(51) Classification internationale des brevets <sup>7</sup> : C22B 9/05, 21/06, B01F 3/04	A1	(11) Numéro de publication internationale: WO 00/65109 (43) Date de publication internationale: 2 novembre 2000 (02.11.00)
--	----	---

(54) Titre: PROCEDE ET DISPOSITIF AMELIORES DE DEGAZAGE ET DE SEPARATION DES INCLUSIONS D'UN BAIN DE METAL LIQUIDE PAR INJECTION DE BULLES DE GAZ

## RAPPORT D'EXAMEN PRELIMINAIRE INTERNATIONAL

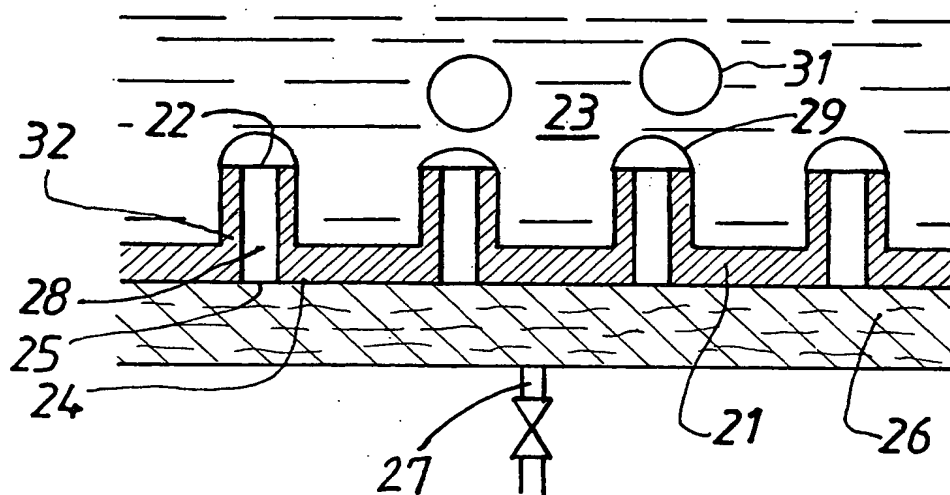
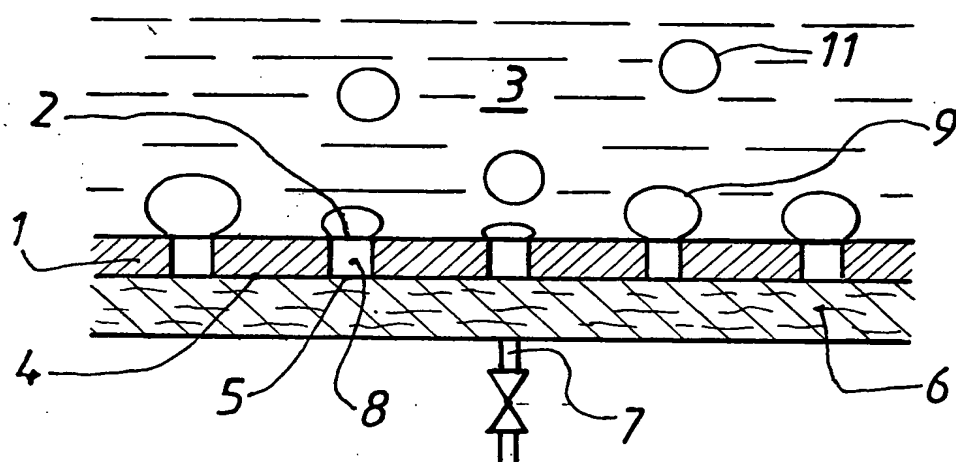
Le cas où le matériau de l'injecteur n'est pas mouillable par l'aluminium et les orifices d'injection se trouvent au sommet de protubérances

comme ceux décrits dans l'exemple de la demande (page 8, lignes 13-28; revendications 5-8) n'est pas nouveau par rapport à D1, col. 1, lignes 19-27.

Même si l'injecteur n'est pas mouillable par l'aluminium et le rapport d'étalement est inférieur à 3 (rev. 7), le dispositif n'est pas inventif (Art. 33(3) PCT). En effet, le problème à résoudre est de diminuer le diamètre des bulles de gaz émises par un injecteur statique (page 3, lignes 1-3). Ce même problème est traité dans D1 (col. 1, lignes 66-68; col. 4 lignes 1-12). Dans ce cas-là le diamètre de la bulle de gaz est déterminé par l'aire de la surface supérieure des protusions de l'injecteur, le diamètre de l'orifice de sortie du gaz n'ayant aucun effet (cf. fig 1b, 3 de la demande). D1 col. 3, lignes 19-27 et col. 7, lignes 22-37 montre qu'avec le dispositif qui y est décrit on obtient des bulles de 6-10 mm de diamètre, ce qui est similaire à la valeur montrée dans la demande (10 mm). Alors, comme dans ce cas particulier le rapport d'étalement n'a aucune influence sur la taille des bulles de gaz, il ne peut pas être la solution du problème cité ci-dessus.

2. Le mode de réalisation de l'invention décrit à la page 8, lignes 13-28 n'est pas couvert par les revendications parce que le rapport d'étalement qui y est montré a une valeur de 5 tandis que d'après la revendication 1 cette valeur doit être inférieure à 5.
